Comune di Noventa di Piave

Oggetto: [ID_VIP: 3862] Istanza di pronuncia di compatibilità ambientale art. 23 del D.Lgs. 152/2006 e ss.mm.ii. - Relativa al progetto "Rifacimento Metanodotto Mestre - Trieste, tratto Casale sul Sile - Gonars DN 400 e opere connesse e il "Metanodotto Mestre - Trieste interventi per il declassamento a 24 bar e opere connesse". Proponente Società Snam Rete Gas S.p.A..
Invio osservazioni.

Valutata la documentazione di competenza comunale, relativa al progetto in oggetto, osservo a nome e per conto dell'Amministrazione Comunale di Noventa di Piave quanto segue, con riferimento alla Tavola Foglio 3 - Dis. 14-DT-D5202:

TAV_1311a R Ovest - 1:5000 - stralcio 2

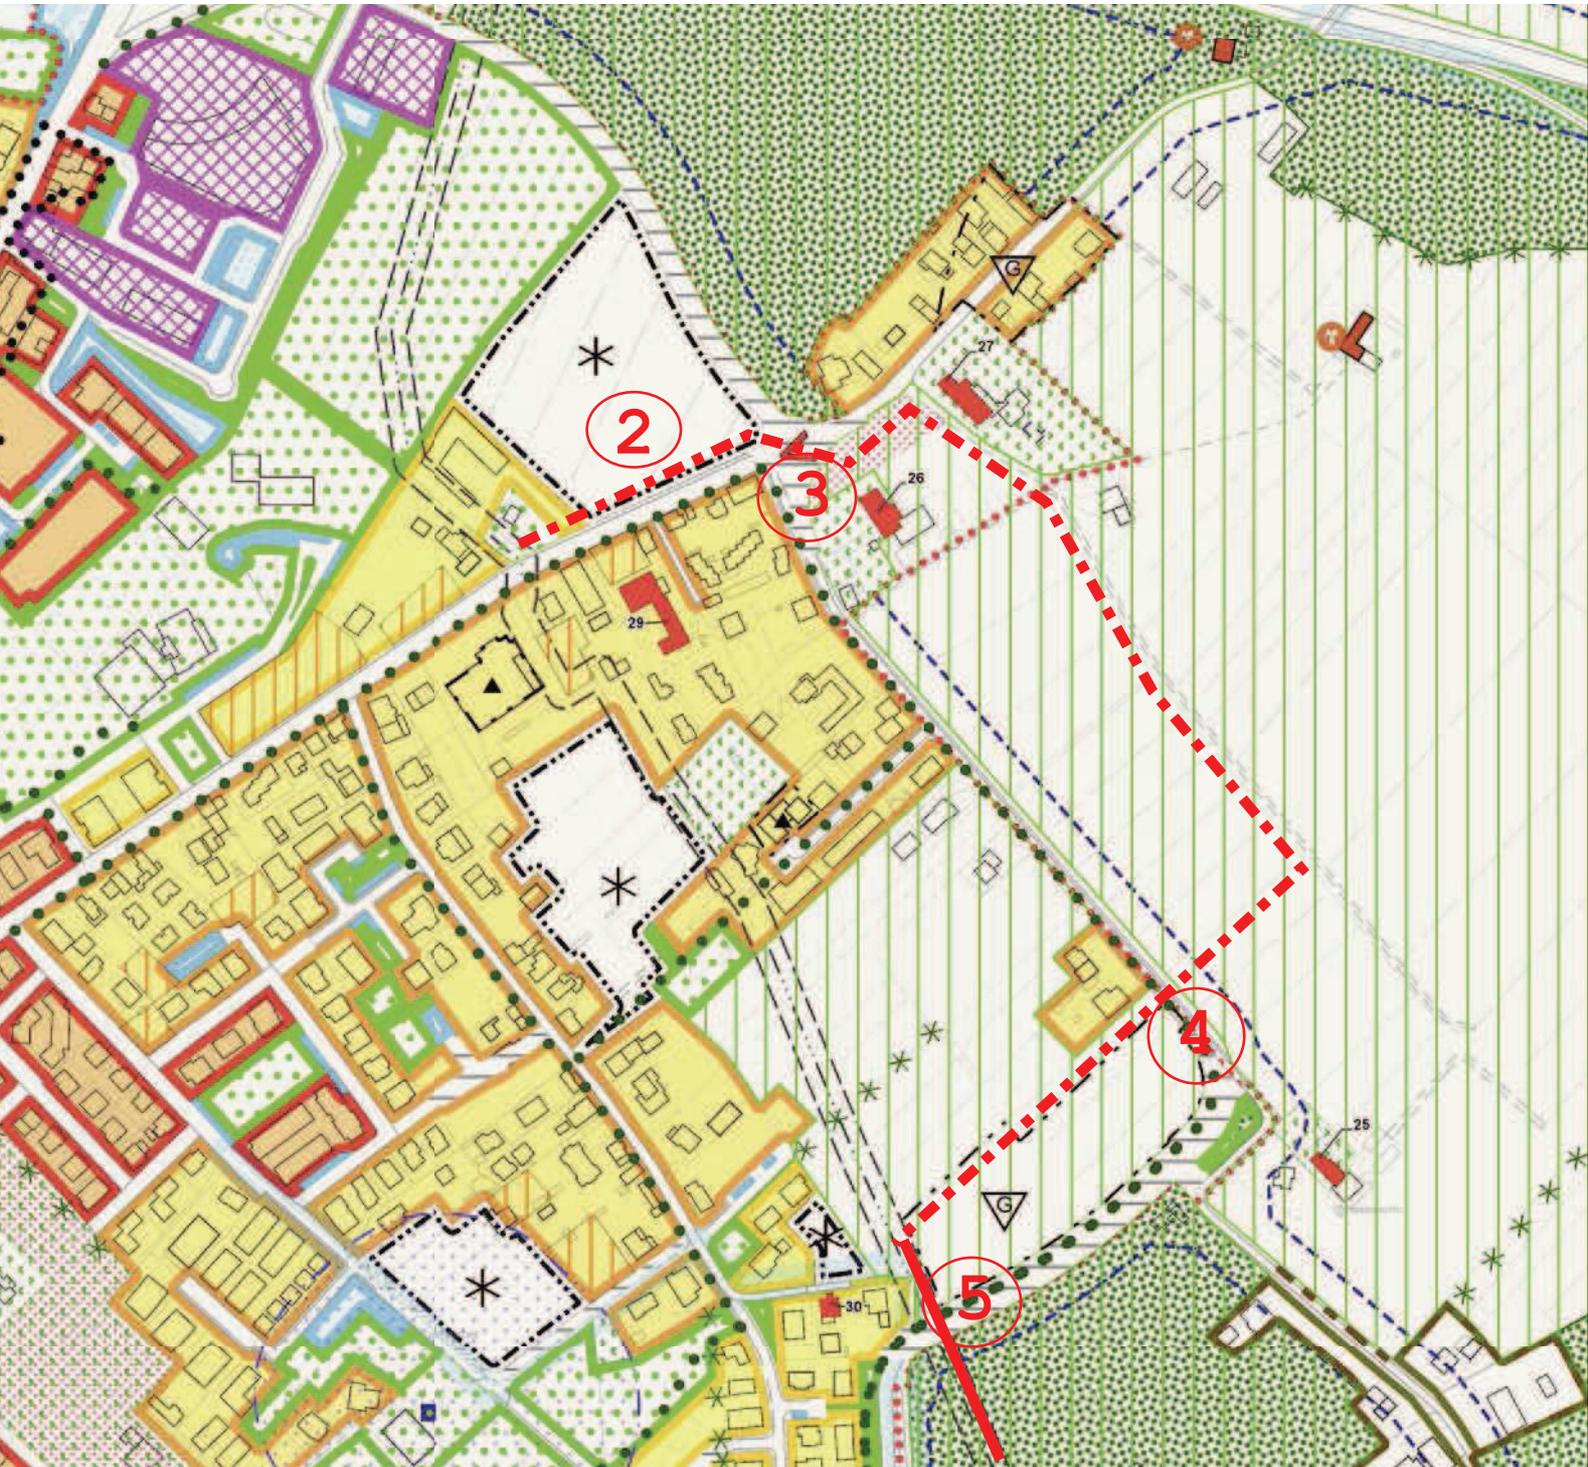
- il tratto di nuova condotta indicato al punto 2 dell'elaborato grafico (estratto P.I.) è previsto a margine di una zona residenziale prevista dal P.A.T. come possibile espansione residenziale. A tale intervento sarà collegata la realizzazione del collegamento della viabilità tra la rotonda fronte autostrada e via Guaiane. Si richiede, contestualmente alla realizzazione, la messa in protezione della condotta;

- sull'area interessata dall'attraversamento della nuova condotta indicato al punto 3 dell'elaborato grafico (estratto P.I.), è prevista la realizzazione di una nuova rotonda, contestualmente alla realizzazione della viabilità indicata al punto precedente, che collegherà la nuova viabilità con via Guaiane e via Libertà. Si chiede di mettere in sicurezza il nuovo tratto al fine di consentire la futura realizzazione dell'intervento;

- il tratto di nuova condotta indicato al punto 4 dell'elaborato grafico (estratto P.I.), attraversa via Libertà infrastruttura per la quale è già stato predisposto il progetto preliminare inerente la ricalibratura/allargamento. Si chiede di valutare se l'intervento previsto possa comportare preclusioni al futuro allargamento ed eventualmente prevedere la messa in sicurezza della condotta;

- il tratto di nuova condotta indicato al punto 5 dell'elaborato grafico (estratto P.I.), attraversa un'area sulla quale è prevista la realizzazione del completamento del collegamento di via Gondulmenta/Treponti con via Libertà, di prossimo avvio. Si chiede di valutare se l'intervento previsto possa comportare preclusioni alla futura realizzazione ed eventualmente di prevedere la messa in sicurezza della condotta.

TAV_1311a R Ovest 1:5000 - stralcio 1

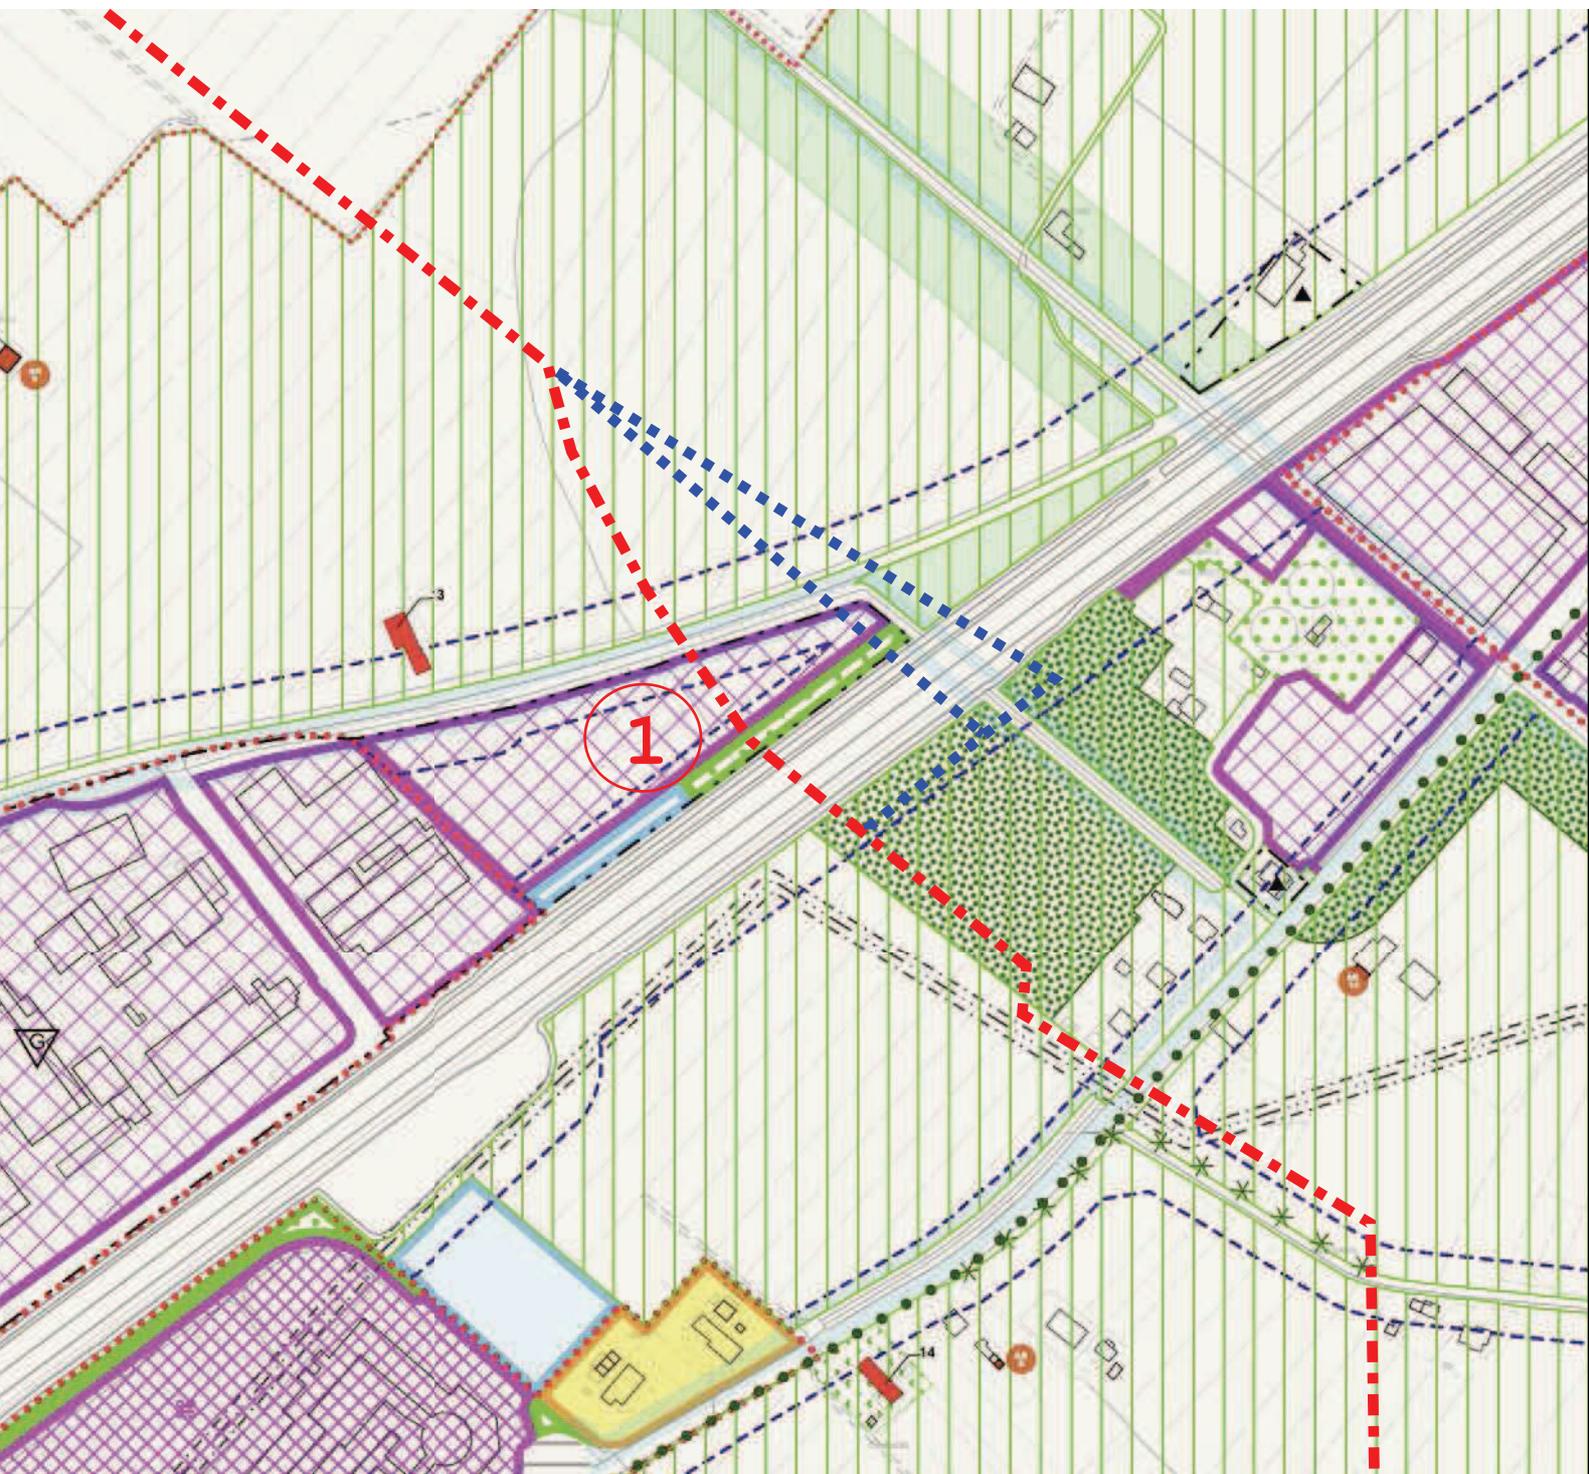
- il tratto di nuova condotta, riportato al punto 1 dell'elaborato grafico (estratto P.I.) allegato alla presente, attraversa un'area industriale oggetto di Strumento Attuativo approvato, penalizzando in misura sostanziale il lotto edilizio. Si richiede la costruzione del nuovo tratto a margine dell'area produttiva con contestuale messa in protezione dello stesso, ovvero lo spostamento più ad est, se possibile oltre il canale consortile in area agricola;
